Oggetto: Progetto definitivo “Lavori di miglioramento funzionale dello svincolo dell’abitato di Tito (PZ)” SS. 95 “Tito – Brienza” – PZ 30.

Indizione Conferenza di servizi decisoria in modalità asincrona.

Con riferimento alla Vs. nota di prot. m_inf.A21012D.Registro Ufficiale.U.0004638 del 15/12/2023 ed acquisita al numero di prot. TERNA A2023000130024 del 18/12/2023, allegata alla presente per comodità circa la richiesta di individuazione interferenze per la progettazione di cui in oggetto, si comunica che per la RTN (Rete Trasmissione Nazionale) nell’area interessata, esiste la linea aerea 150 kV “**CP Tito – SE Picerno RT**” (codice linea 23.724E1).

linea 150 kV CP TITO - SE PICERNO RT

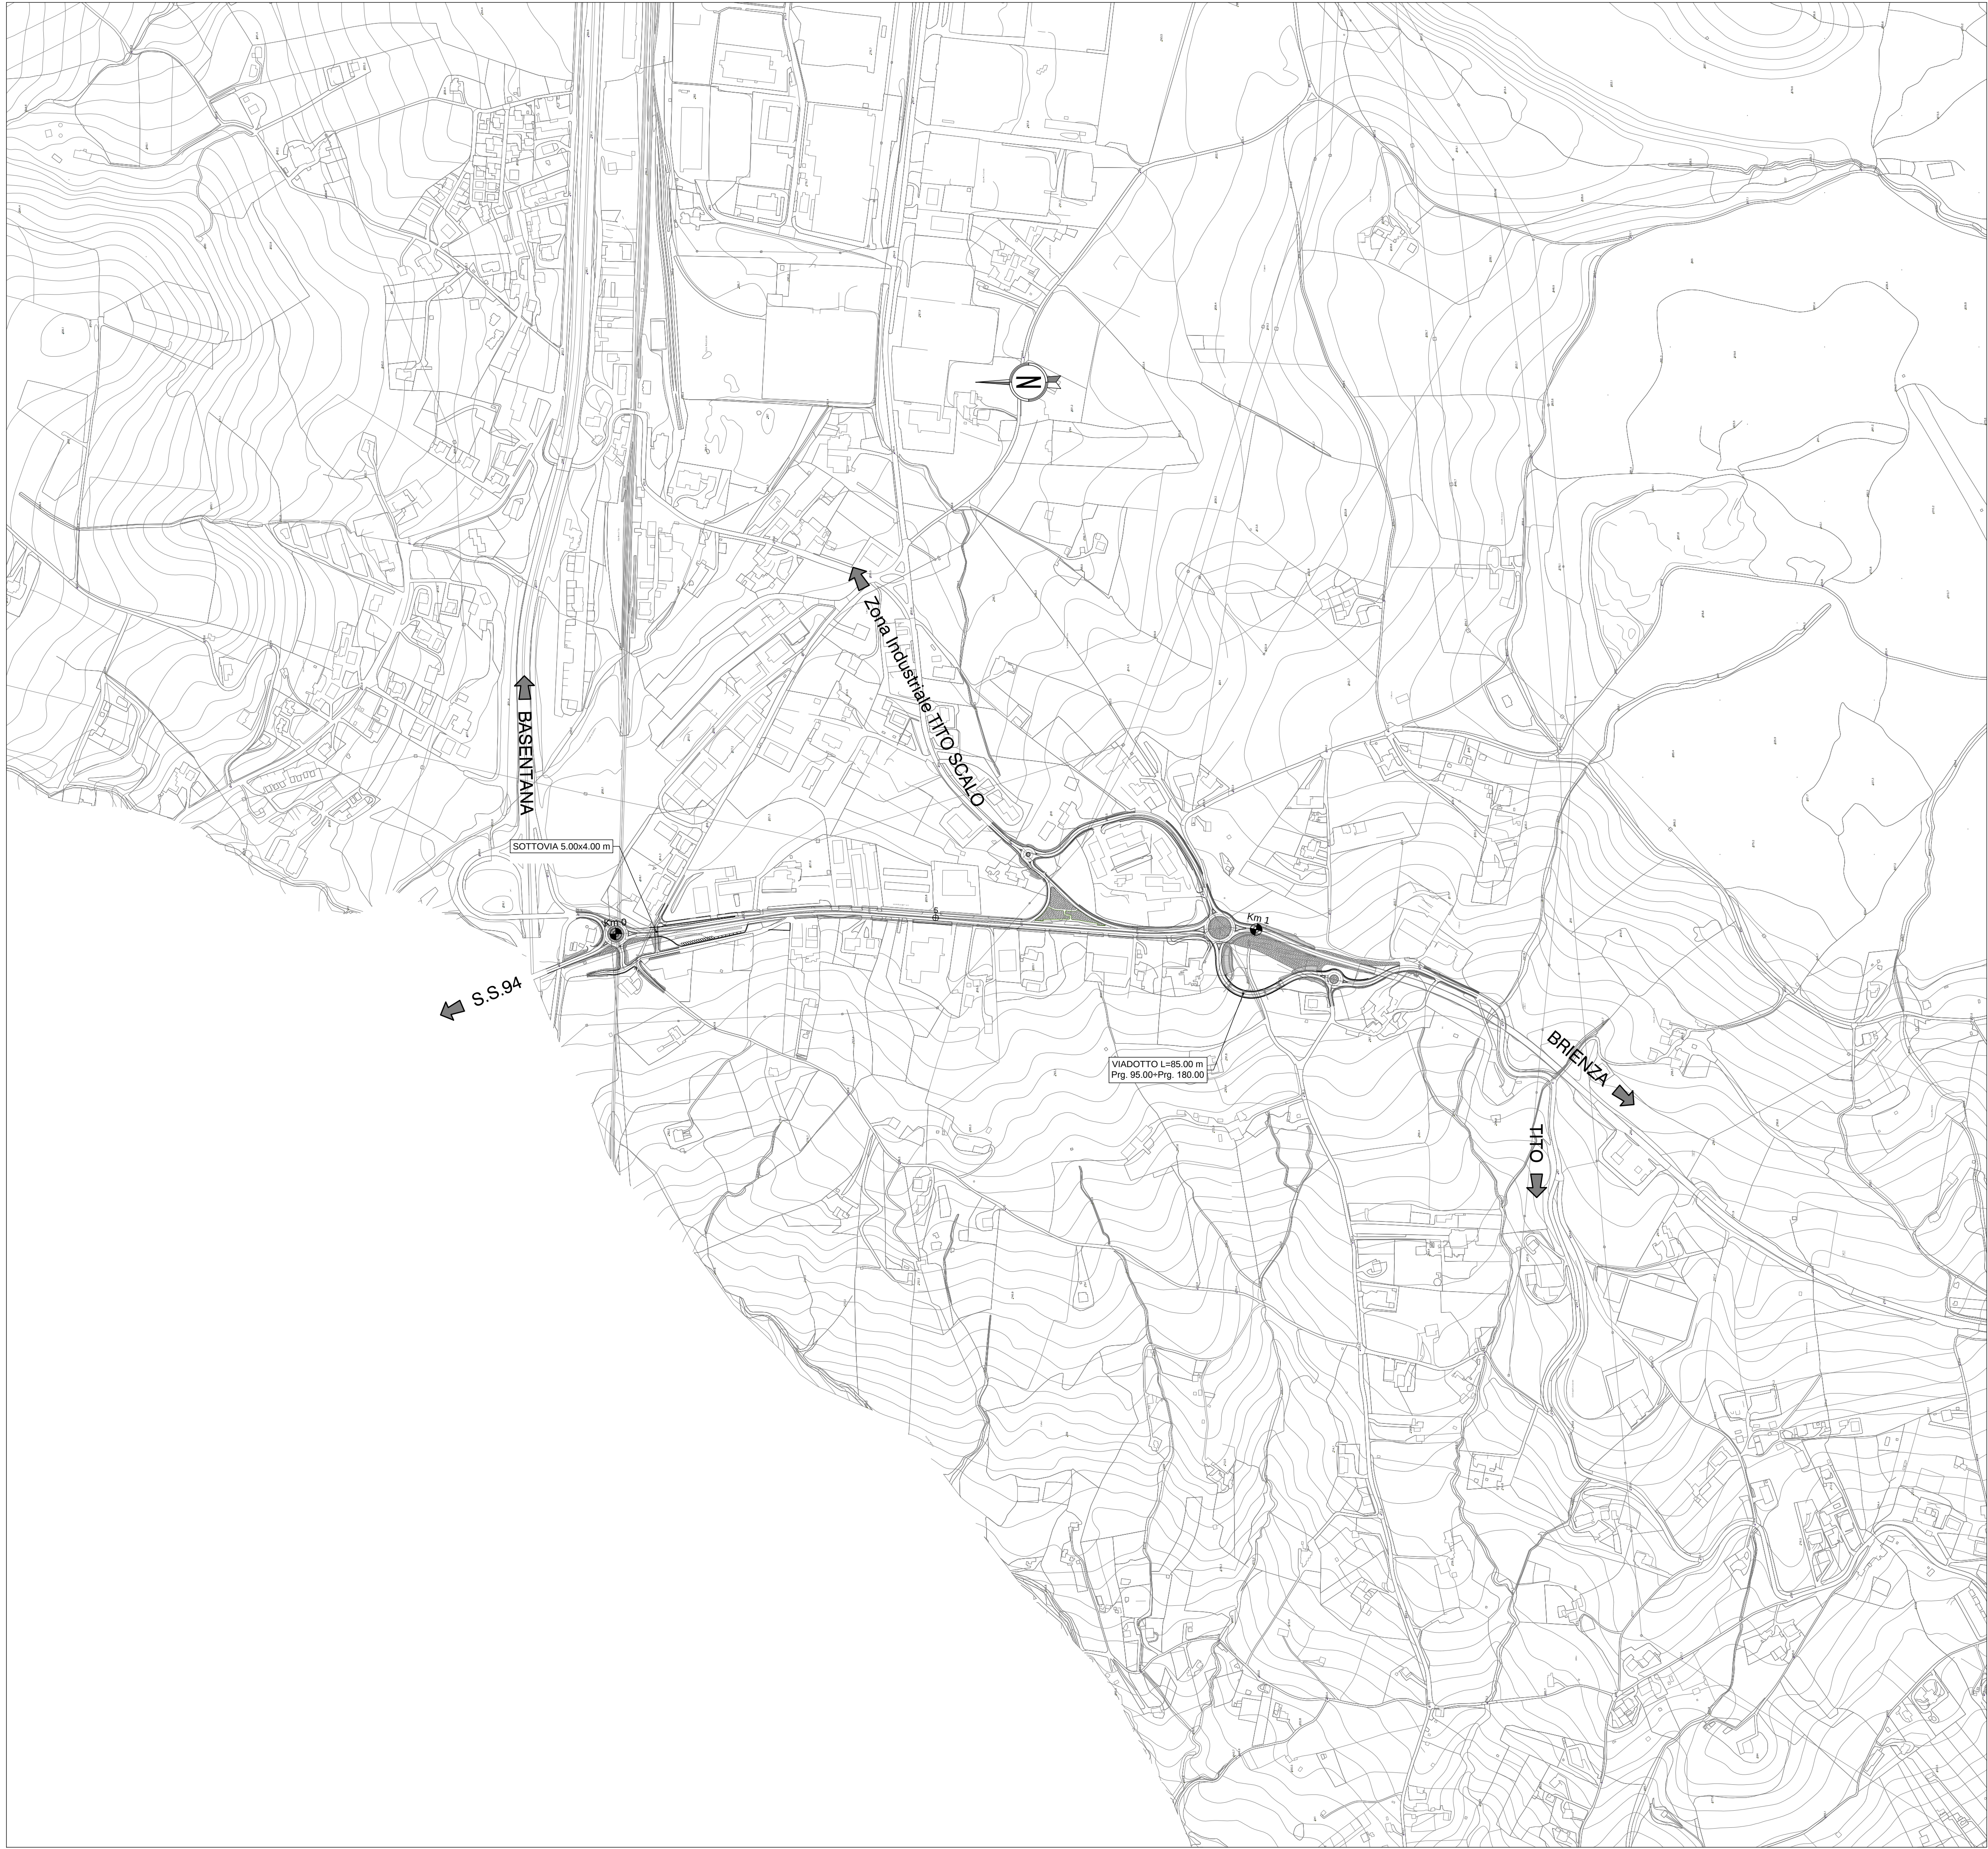
Si allega uno stralcio di ortofoto che riporta il tracciato della stessa in prossimità dell’area interessata all’intervento proposto ed un file kmz per meglio individuarne la posizione univoca del tracciato linea e posizionamento dei tralicci.

A tal proposito, Vi segnaliamo che, in generale, ogni opera in vicinanza di elettrodotti esistenti, dovrà necessariamente risultare compatibile con gli stessi e, in particolare, dovrà essere rispettata la vigente normativa di seguito meglio specificata:

Con l'occasione Vi evidenziamo infine, che i conduttori delle linee elettriche aeree AT in parola sono da ritenersi costantemente in tensione e che l'avvicinarsi ad essi a distanze inferiori a quelle previste dalle vigenti disposizioni di legge (artt. 83 e 117 del D. Lgs. 9 aprile 2008 n. 81 e D. Lgs del 3 agosto 2009 n. 106) ed alle norme CEI EN 50110 e CEI 11-48, sia pure tramite l'impiego di attrezzi, materiali e mezzi mobili, costituisce pericolo mortale.
